新竹縣政府工程查核代表照片表

拍攝日期：112.06.16.

工程名稱：竹北市勝利國中校舍興建工程

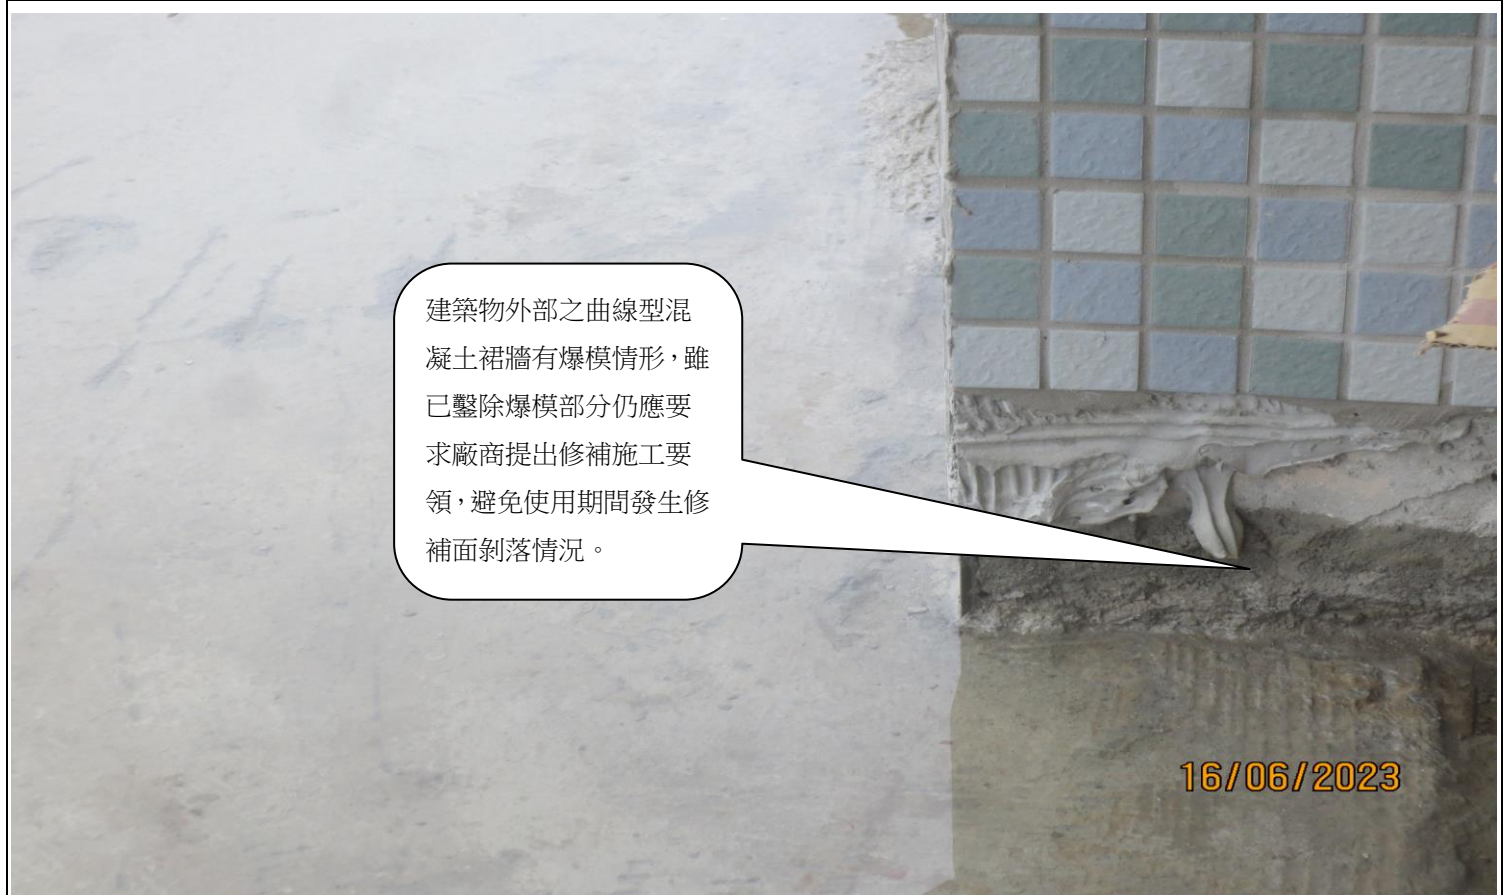
教室走廊之不鏽鋼豎桿式護欄有部分框欄無豎桿之開口以繩索臨時圍阻，不符合防止人員墜落安全規定。
